**ENQUETE PUBLIQUE COMPLEMENTAIRE RELATIVE À LA  
DEMANDE D'AUTORISATION EN VUE D'EXPLOITER UNE  
CARRIERE D'ARGILE A CAHAIGNES Lieux-dits « Le Fer à  
Chambre », « Le Vide-Bouteille » et « Le Pré Magnard »**

**COMMUNE DE VEXIN SUR EPTE**

**RAPPORT DU COMMISSAIRE ENQUETEUR  
TOME 1**

**CE RAPPORT D'ENQUÊTE VIENT EN COMPLÉMENT DU RAPPORT ÉTABLI LE 15  
AOÛT 2022 À L'ISSUE DE L'ENQUÊTE PUBLIQUE INITIALE DU 30 MAI AU 14  
JUILLET 2022**

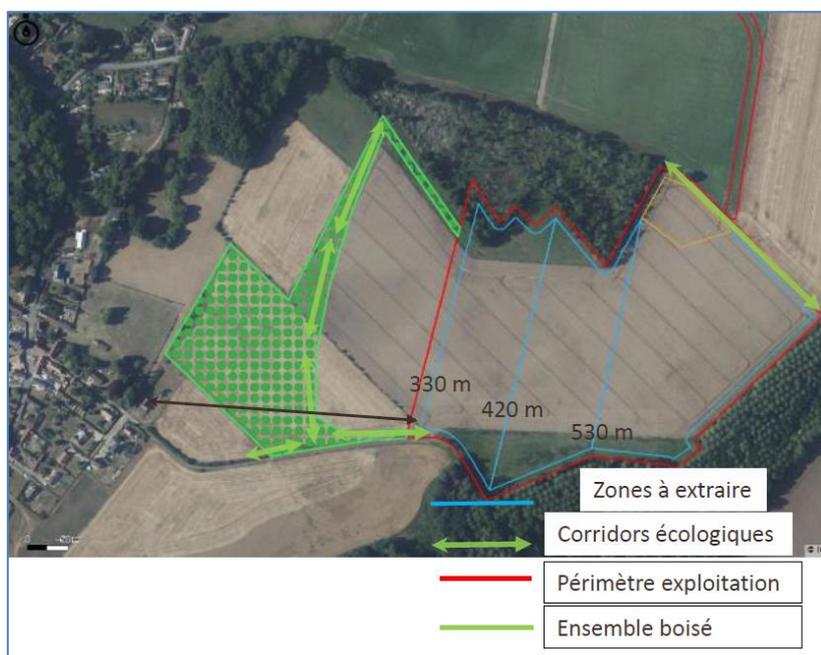
*@50 : Terreal n'apporte pas de justification au fait que la carrière devrait être implantée à moins d'un kilomètre des habitations.*

*@50 : Si l'exploitation de la carrière est de façon justifiée à une distance de moins d'un km d'une zone d'habitat, par l'aménagement d'une trame verte au moyen d'un ensemble boisé (châtaigneraie, truffière, noyers ou boisement) d'une profondeur d'au moins 150 mètres, dont les arbres seront plantés avant exploitation. »*

*@38 : Le projet présenté à enquête publique complémentaire ne prévoit pas l'aménagement « d'une trame verte au moyen d'un ensemble boisé (châtaigneraie, truffière, noyers ou boisement) d'une profondeur d'au moins 150 mètres, dont les arbres seront plantés avant exploitation ».*

*C15 : Une demande de reboisement d'une zone d'une largeur de 100 à 150 m tout autour du site d'extraction avec des arbres assez hauts dès le départ de la plantation a été demandée mais malheureusement cette solution a été refusée par l'exploitant.*

Eu égard aux contraintes intrinsèques à la recherche d'un gisement, **la distance minimum d'un kilomètre ne peut aujourd'hui être respectée au regard des études menées.**

Par conséquent, dans le cadre du projet modifié est prévu, d'une part, la création **d'une trame verte, d'une profondeur supérieure à 150 mètres,** constituée par :

- L'implantation d'une truffière en direction des habitations dont la vue vers le site n'est pas masquée par un boisement, elle-même située à près de 150 mètres de la limite d'exploitation,
- Un corridor écologique constitué d'un boisement, d'un merlon paysager et de haies plus au nord en direction des habitations dont la vue vers le site est déjà masquée par des boisements.

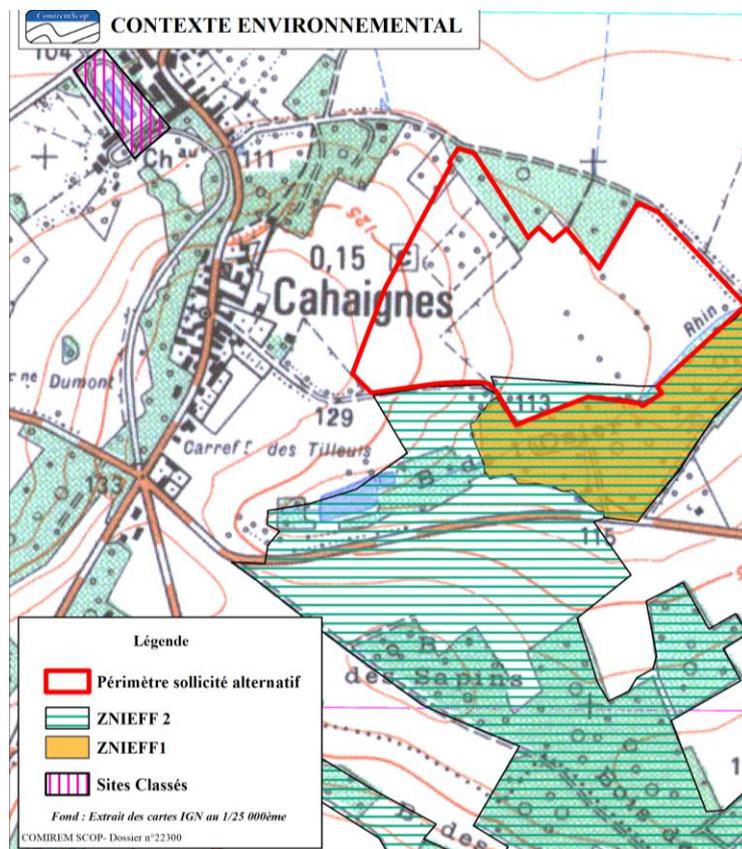
*@38 : le projet de carrière empiète sur deux ZNIEFF (une de type I « Le bois du champ pourri et le Bois de l'Osier », et une de type II intitulée « Les vallons boisés entre Cahaignes et Aveny ») et l'impact du projet sur ces zones d'intérêt écologique n'a pas été suffisamment analysé, ni dans le cadre des premières études, ni dans les nouvelles présentées dans le cadre de la présente enquête publique complémentaire.*

Concernant les zonages d'inventaires (ZNIEFF de type 1 et 2), **seule une petite partie du projet au sud recoupe la ZNIEFF 2 « Les vallons boisés entre Cahaignes et Aveny »** comme on peut le voir sur la figure page suivante. **Elle ne concerne pas les boisements du vallon.**

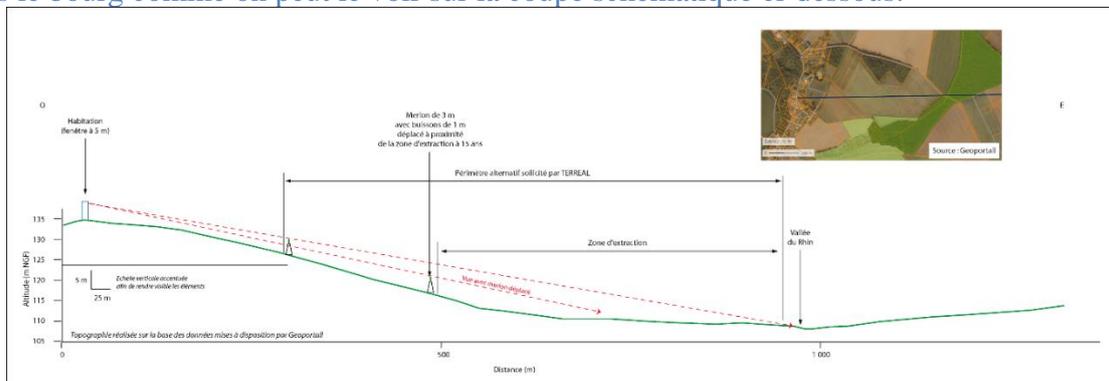
Dans le dossier initial, le périmètre sollicité correspondait à la surface d'extraction (à l'exception de la parcelle ZE 44 qui était dans le périmètre sollicité mais n'était pas concernée par une activité d'extraction).

Dans le dossier actualisé, le périmètre sollicité dépasse largement le périmètre d'extraction et reste identique au périmètre initial en englobant la totalité de la parcelle ZE 177 (alors que sa partie ouest n'est pas concernée par l'extraction) ainsi que les parcelles ZE 46, ZE47, ZE 48.

Ce maintien du périmètre est à l'origine de la crainte que l'extension de la carrière soit déjà actée pour englober la totalité du périmètre.

Pourquoi ne pas avoir ramené le périmètre sollicité à la surface d'extraction et prévu les aménagements paysagers (merlons végétalisés) à la limite de la surface d'extraction ?

## Réponse TERREAL

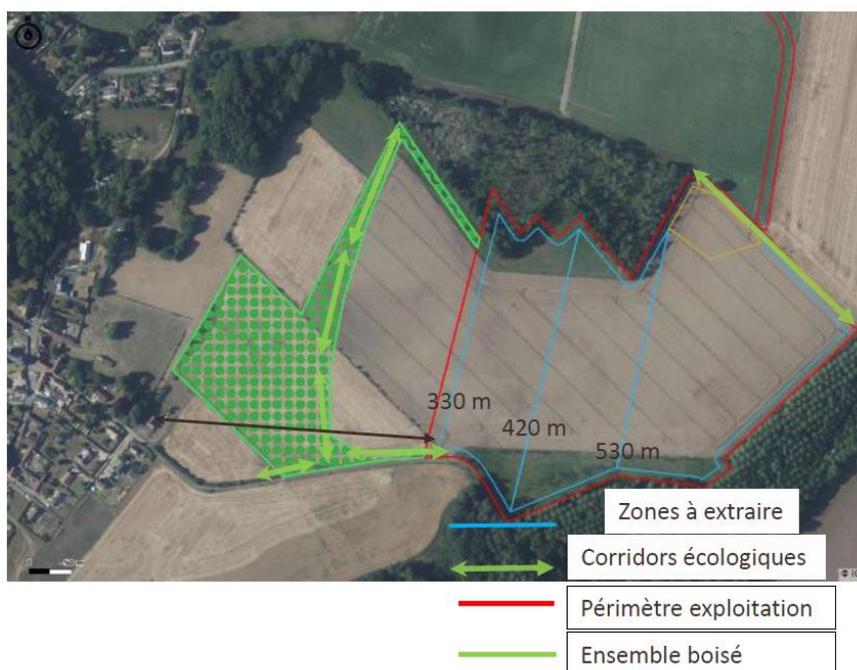
Une déposition (C20) fait remarquer que la limite d'exploitation est alors portée à 315m et non plus 330 m des maisons (trait rouge de la zone d'emprise sur la carte).

Pourriez-vous développer ces nouvelles propositions ?

#### Réponse TERREAL

Profil P3 – Profondeur du glissement par rapport à la crête de talus

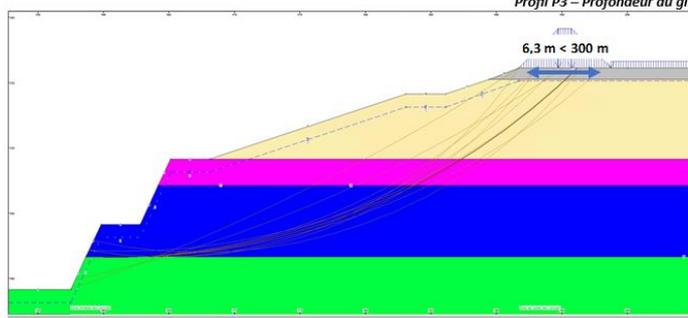
Par ailleurs, le risque de « glissement par suppression de l'effet de butée en pied de colline » évoqué par M. Mazaheri dans son avis donné sur le projet initial qui a aujourd'hui évolué en s'éloignant des habitations), n'est pas un risque identifié dans l'étude réalisée par AERYYS.

L'expert, M. Mazaheri, a réalisé son analyse « théorique » à partir d'hypothèses. L'étude de stabilité réalisée par AERYYS (anciennement GEOCENTRE-FORSOL) se base sur des reconnaissances de sol in-situ complétée par des essais à laboratoire (type cisaillement  $C'$  et  $\Phi'$ ). Cette étude a conduit à des coefficients de sécurité compris entre 1,47 et 1,55 permettant de garantir la stabilité du talus à long terme. Par ailleurs, compte-tenu de la configuration de la coupe étudiée, les critères de stabilité générale sont également vérifiés et ne remettent pas en cause la pérennité des avoisinants situés dans la ZIG (cf. page 14 de l'étude géotechnique et schémas ci-après).
